第三醫療大樓新建工程

12月月會暨第260次專業技術協調會

會議紀錄

傷病患臨時收治空間規劃-B3F

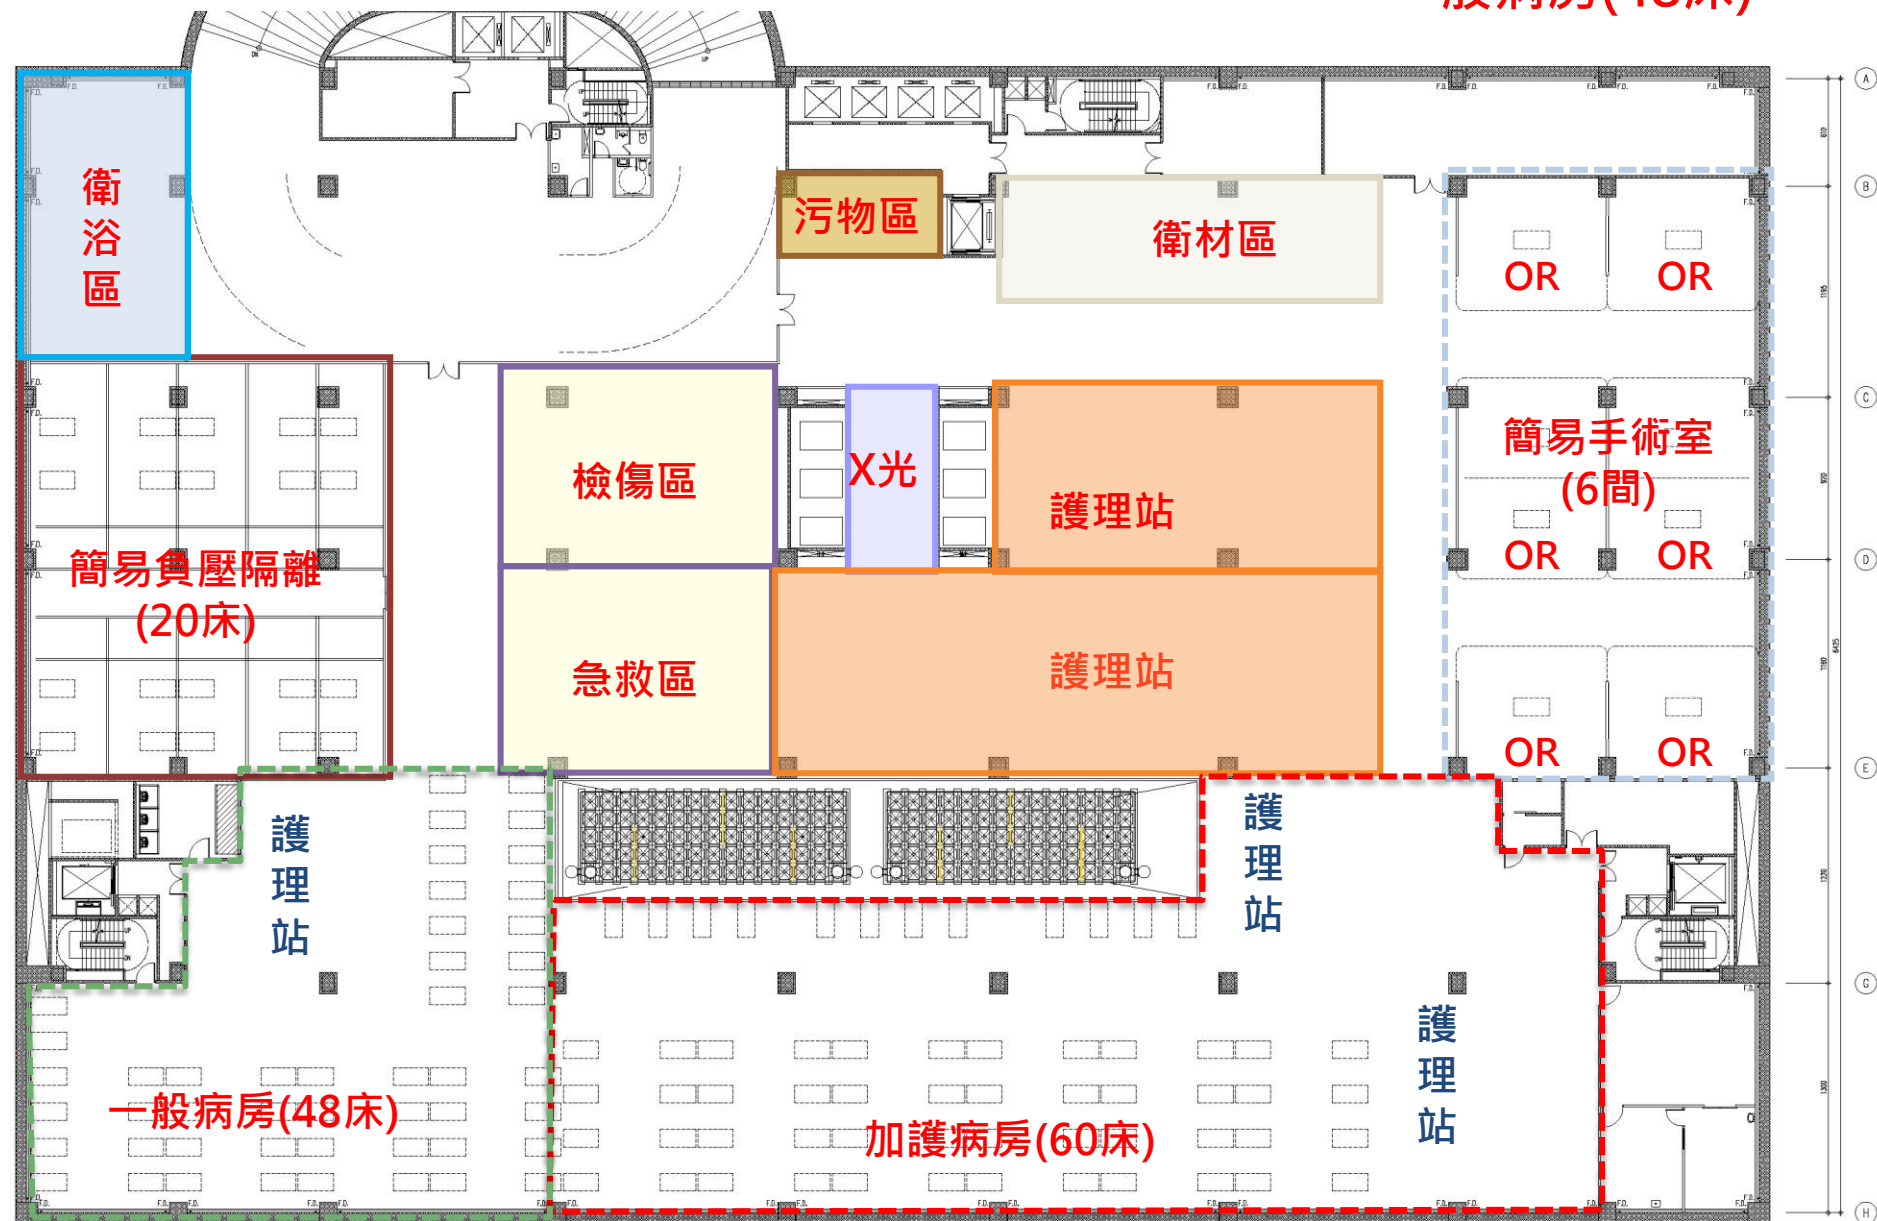
1. 工程進度：經施工單位說明，目前施工進度主要為吊裝第九、10 節鋼構梁電焊、11F~12F 鋼承板鋪設及剪力釘施作、2F 內外牆混凝土澆置、3F 牆模板施作及鋼筋綁紮，工程進度超前中。
2. 議題追蹤：
 - (1) 院部晨會紀錄：114/12/18 院部晨會紀錄如下。
 - A. 同意本案鋁包版、鋁格柵、鋁門窗、鋁帷幕等選色選樣採用建議方案(詳簡報 P.4)。
 - B. 地下 B6F-B3F 規劃戰備病床案，病房床間距應維持至少 1 公尺以上，確保有點滴架與護理治療空間，避免過於密閉以降低感染控制風險。針對空間過於擁擠及缺乏治療空間之問題，請參考成大沙崙醫院案例進行優化。
B3F 戰備病床之配置請縮小手術室冗餘空間以增加病床間距，請工務室提出規畫方案。
 - (2) 建照變更：經設計單位說明，於第 259 次專技會議雖決議本案第四次建照變更須待六樓 PAC 病房規劃確認後始得啟動，惟考量整體作業期程，仍建議於施工單位完成結構體勘驗後立即啟動第四次建照變更程序，屆時六樓 PAC 病房相關內容再以抽換方式更新文件；經主席裁示同意辦理。
 - (3) 架空走廊施工範圍內管線遷移：各單位於 114/12/12 至現場會勘並制定相關處置方案，惟目前相關單位尚未提供資訊，經主席裁示，請工務室(設計施工組)邀集各單位及專業廠商再次進行研討會，共同釐清問題以利加速工程進度；另關於架空走廊施工範圍內植栽移植乙事，施工單位已完成樹木修枝，待後續院方確認樹木移植地點。
 - (4) 靠福順路側工程：設計單位已規劃本案靠福順路側工程高程調整(詳後簡報 P.9-P.10)，經主席裁示請將此變更納入第四次建照變更及第四次變更設計辦理。
 - (5) 戰備病房：設計單位已規劃傷病患臨時收置空間規劃(詳後簡報 P.11-P.14)，惟經設計單位說明，本案空間限制如下。
 - A. 建築物高度不足。

- a. B6F~B3F 樓高 360cm，淨高度 310cm，仍需設置空調、氣體相關管路。
- b. 排水洩水坡度難以維持。
- B. 結構體特殊(無梁板系統)樓板 50cm 厚，已施作樓板並未留設排水口，洗孔難度高，且需避開結構配筋位置。
- C. 原規劃病床電梯並未停靠 B6F~B3F，病床運送困難。
- D. 負壓隔離病床設置於地下室，空調難以達到負壓是否有交叉感染之疑慮。
- E. 相關硬體(隔間、衛浴…等)難以即時轉換為臨時收置空間。

- 縮減左側簡易負壓隔離病床之配置空間。
- 縮減右側手術室空間，手術室數量由原規劃六間調整為四間。
- 調整護理站之空間規模及設置位置。
- 調整下排加護病房設置位置，並將下排空間全數規劃為一般病房使用。
- 戰備病房規劃於 B3F(病房、手術室及急診空間)、B4F(各類庫房)兩層。

請設計單位依上述原則修正相關圖面，並以最少空間配置，達成最大功能效益。
